TCA施設に係る 廃止措置計画認可申請について 概要説明資料

国立研究開発法人日本原子力研究開発機構
原子力科学研究所

第4回審査会合(R1.6.6)におけるコメント

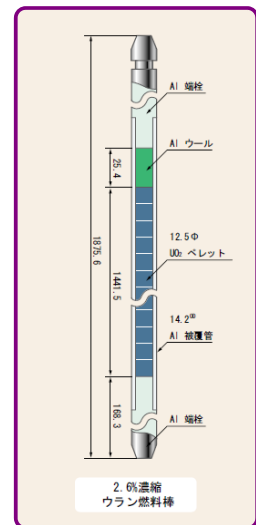
【コメント1対応】

機能停止措置(第1段階)

- ・燃料、減速材の取出し、排出は実施済み
- ・格子板は取外しを行わず、安全板等は取外し
- ・ステンレス製の蓋を炉心タンク外周部に溶接で取付け
- ・閉止措置後のタンク内部の点検等はタンク側面の点検孔から実施(点検孔からの燃料装荷は不可)

閉止措置は、炉心タンク内に挿入されている安全板（3基）、核計装検出器（6本）、水位制限装置（3基）、温度計（3本）及び起動用中性子源のガイド管（1本）を取り外した後、炉心タンク上部にステンレス製の蓋を溶接で取り付けることにより行う。炉心タンク内に設置されている格子板については、取り外しは行わない。

施設の維持管理段階の措置(第2段階)(1)

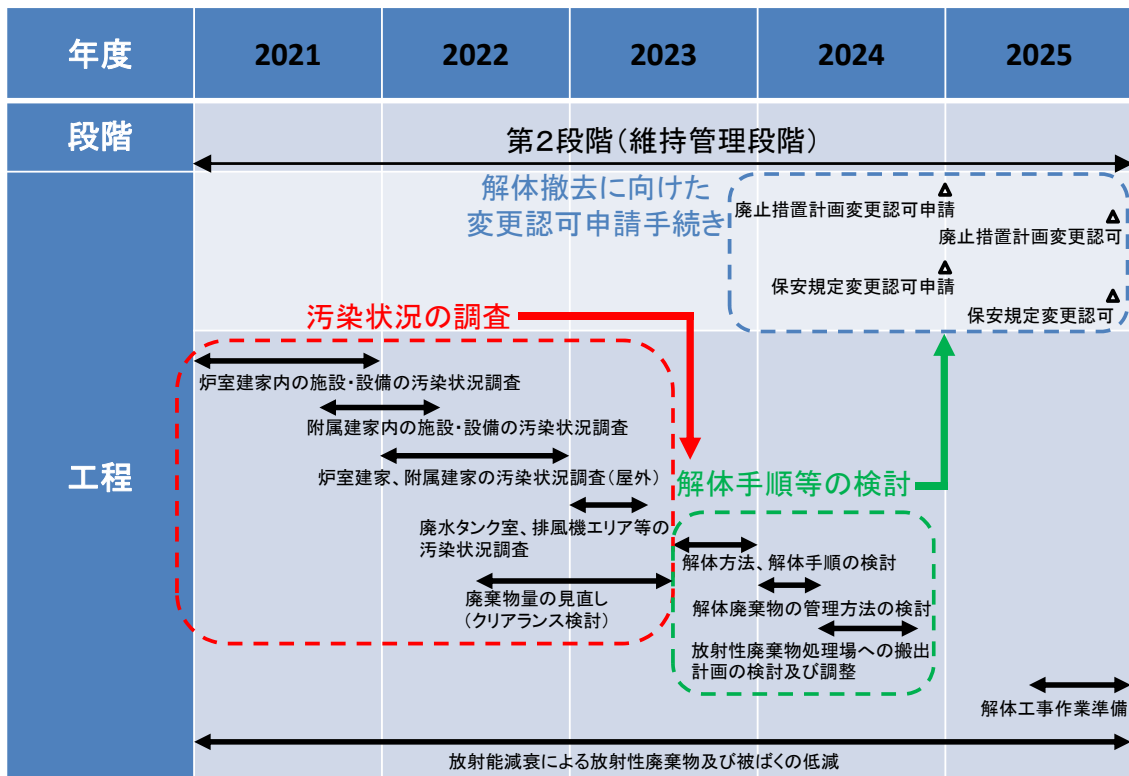
【コメント2及び5対応】

- 当機構が定めた施設中長期計画に基づく廃止計画
(各施設のリスクを考慮して優先度を決定)
- 汚染状況の詳細な調査(福島第1原子力発電所事故の影響含む)
 - ・サンプルの採取(コンクリートのボーリング、金属表面の研削、部品採取)及びGe半導体検出器による放射能測定
 - ・直接法、間接法(スミア法)による汚染分布調査
 - ・放射エネルギーの測定結果と解析結果の比較(解析の妥当性確認)
 - ・調査対象核種は、福島第1原発事故の関連核種としてCs-137、TCAの運転に関連する核種としてCo-60、Fe-55等
 - ・廃棄物量の見直し、クリアランス適用可否の検討(廃棄物低減)

以上のことを総合的に勘案して、安全に廃止措置を進めるために5年間の維持管理期間が必要と判断

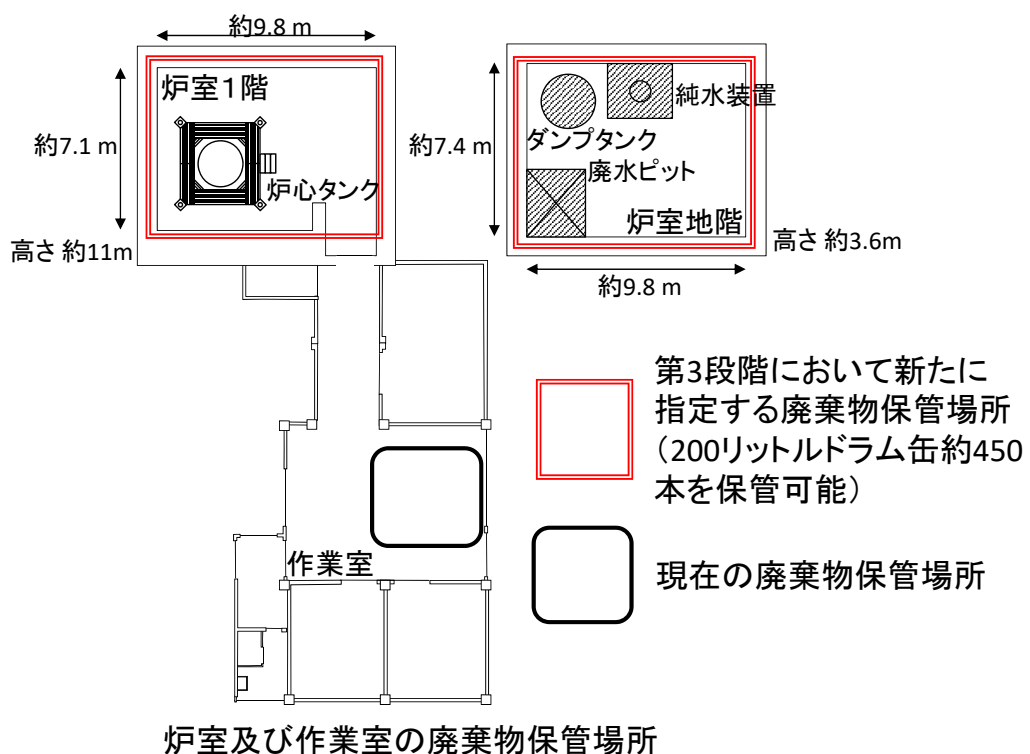
| コメント番号 | 第4回審査会合(R1.6.6)におけるコメント | 対応頁 |
|--------|---|--------------------|
| 4 | 固体廃棄物は、処理場に払い出すまでの間、施設内で保管とあるが、その保管容量が十分に確保されていることや、汚染拡大防止及び被ばく防止の措置についても記載すること。 (R1.7.18審査会合で回答) | P.26-P.29 |

【コメント4対応】

- 放射化汚染物質を保管する炉室は原子炉運転を考慮して設計され、遮へい及び閉じ込めの機能は廃止措置期間中も維持
- 設備機器の解体段階では金属等の廃棄物(200リットルドラム缶約175本)が発生

固体廃棄物のうち、放射性物質として扱う必要のある物は、放射性物質による汚染の程度により区分を行い、原子力科学研究所の放射性廃棄物処理場へ引き渡し、処理した後、保管廃棄施設で保管廃棄する。その際、保管廃棄施設の保管廃棄容量を超えることがないように、解体撤去工事計画の管理を行う。また、その発生から保管等の各段階の取扱いにおいて、飛散、汚染の拡大及び放射線による被ばくを適切に防止できるように措置する。するための措置として、ビニールシートによる梱包、容器への収納、汚染検査及び線量当量率の測定を行う。

設備機器の解体段階では、金属等の廃棄物が200リットルドラム缶に換算して約175本発生する。また、金属等の廃棄物を搬出後、管理区域解除のためのコンクリート掘削を行う段階では、管理区域解除のためのコンクリート掘削により発生するコンクリート廃棄物が200リットルドラム缶に換算して約340本発生する。これらの廃棄物の保管場所となる炉室は地下1階、地上1階の構造で、寸法は地階が9.8m×7.4m×高さ3.6m、1階が9.8m×7.1m×高さ11mであり、200リットルドラム缶に換算して約450本の廃棄物を保管可能である。
